改善箇所説明図

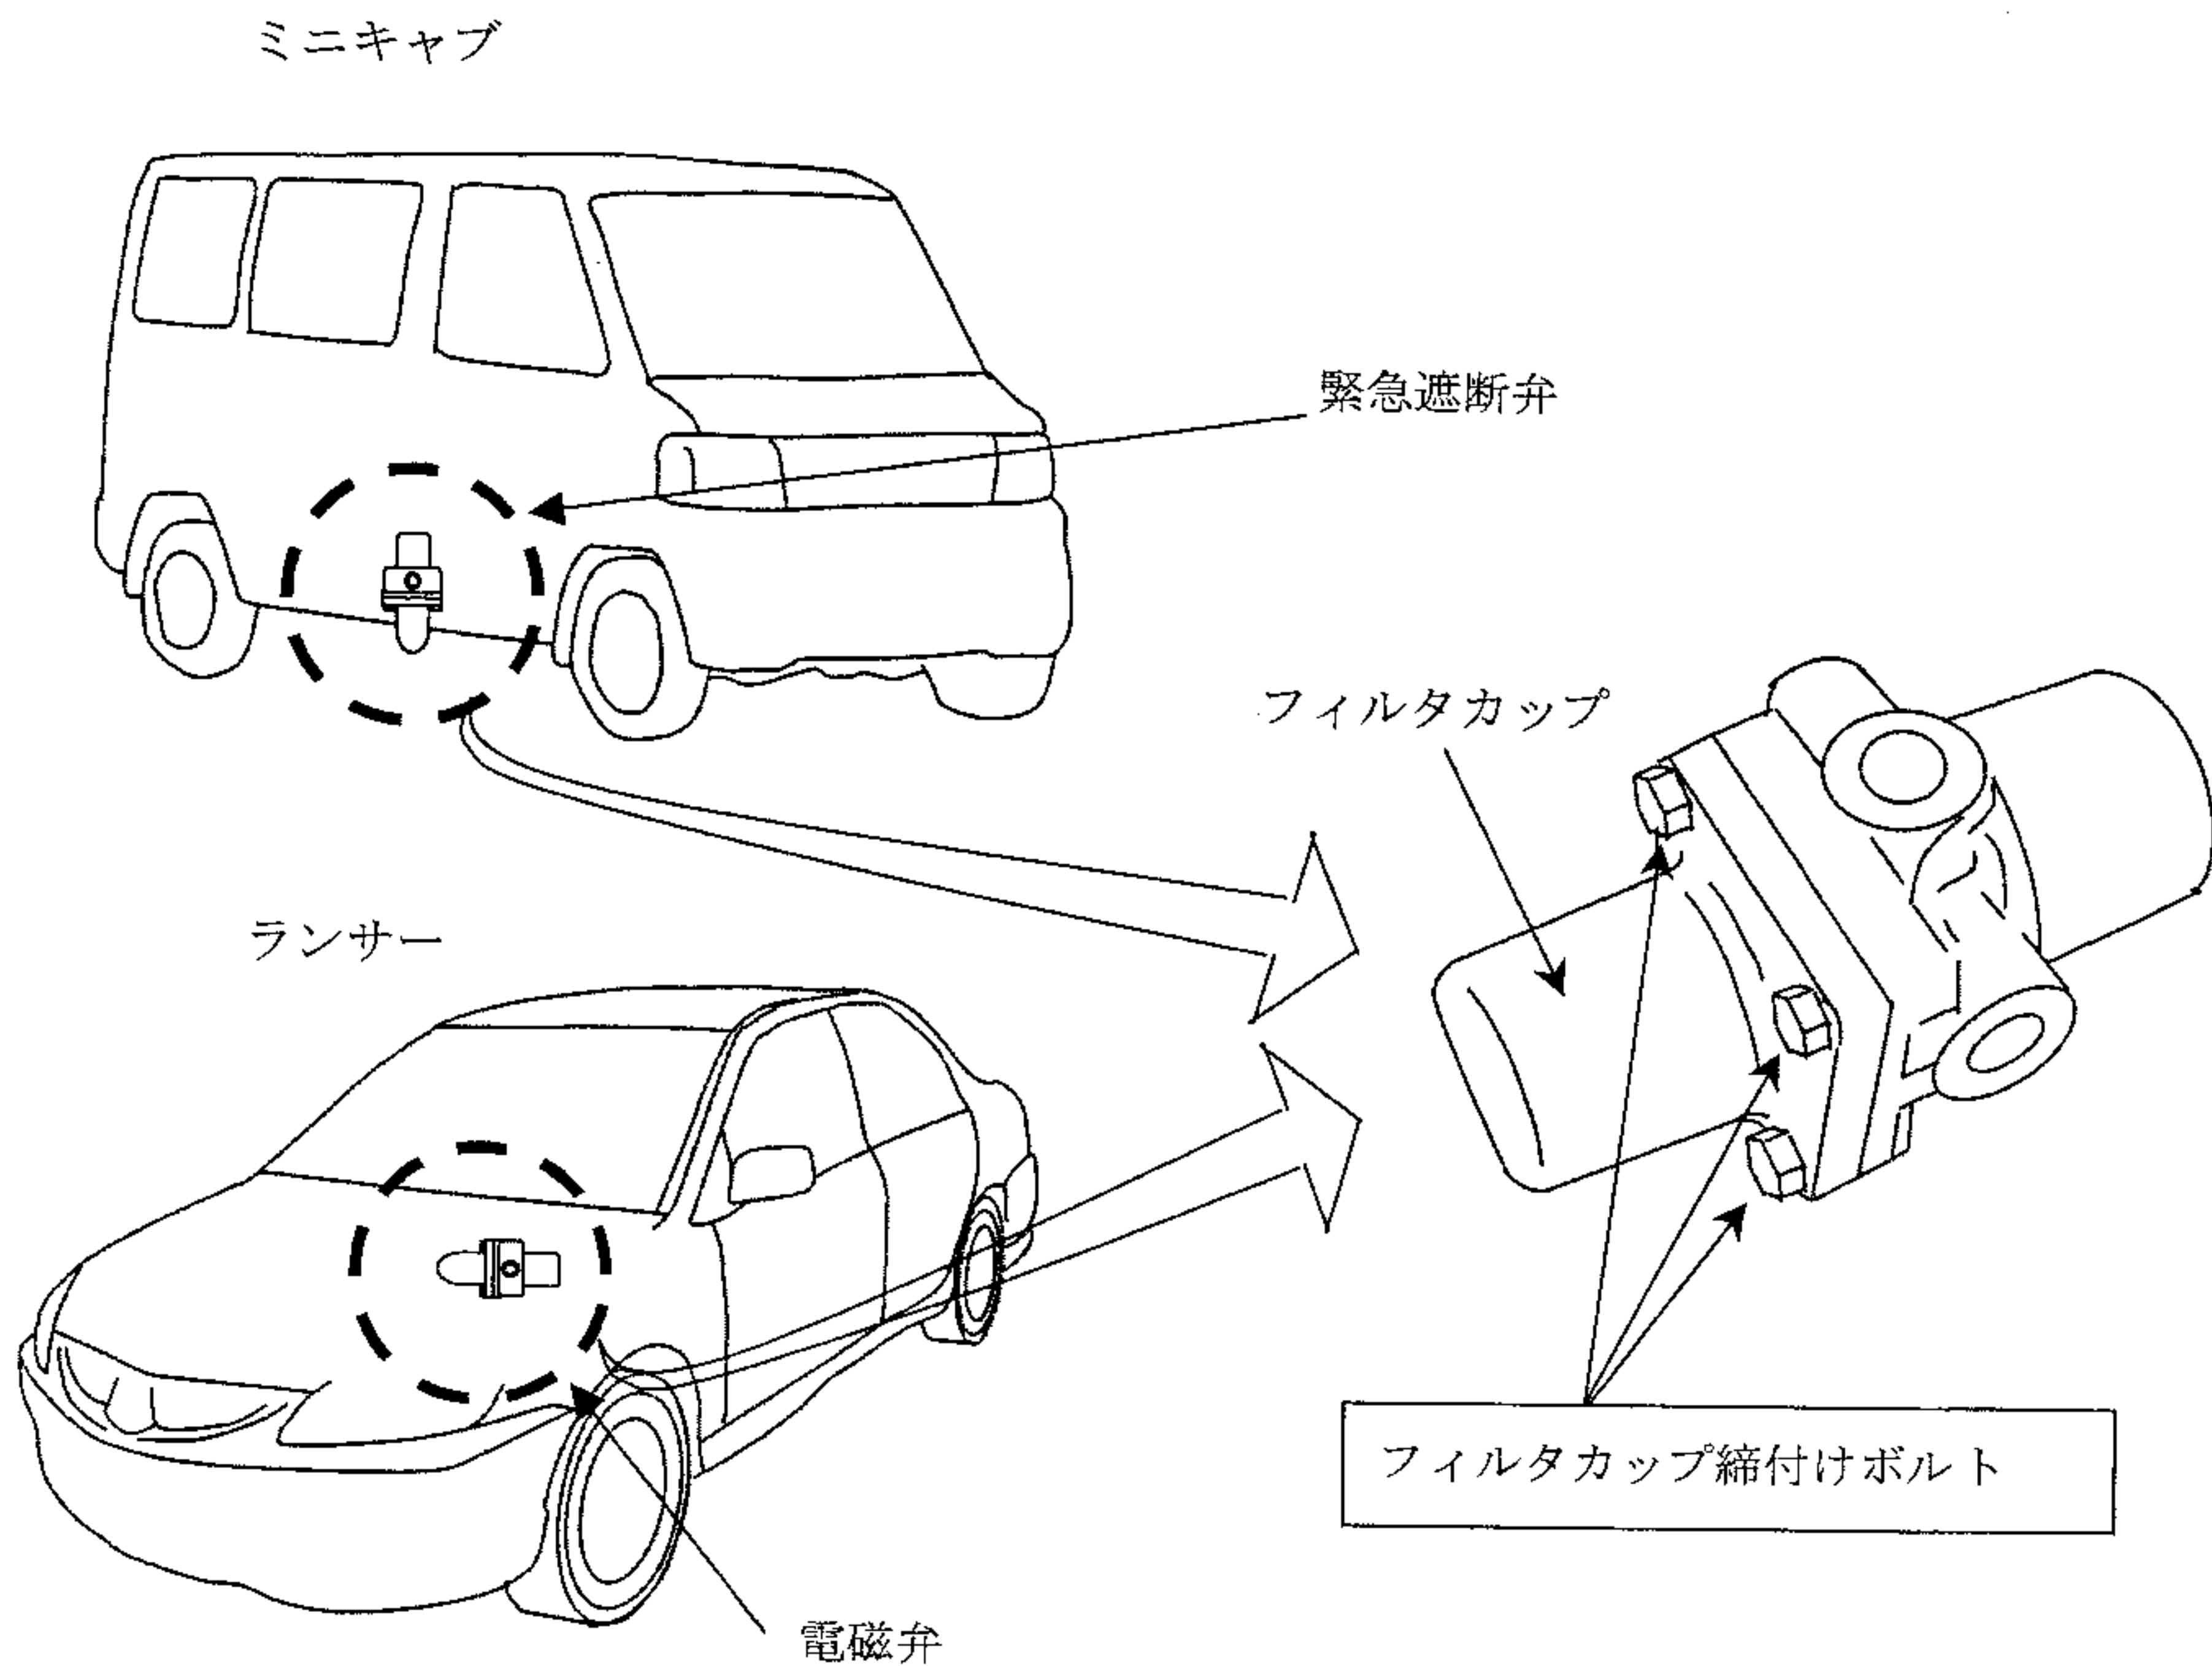
ガソリン燃料装置を液化石油ガス仕様に改造した車両において、燃料ラインに装着された電磁弁または緊急遮断弁のフィルタカップ締付けボルトの材料及び形状が不適切なため、規定締付けトルクに対する強度が不足している。そのため、そのままの状態で使用を続けると、最悪の場合、ボルトが破断してガスが漏れるおそれがある。

全車両、フィルタカップ締付けボルトを正規品と交換する。

注：図中の 内は交換部品を示す。

識別：ボルトの頭に白色または黄色のペイントを塗布する。
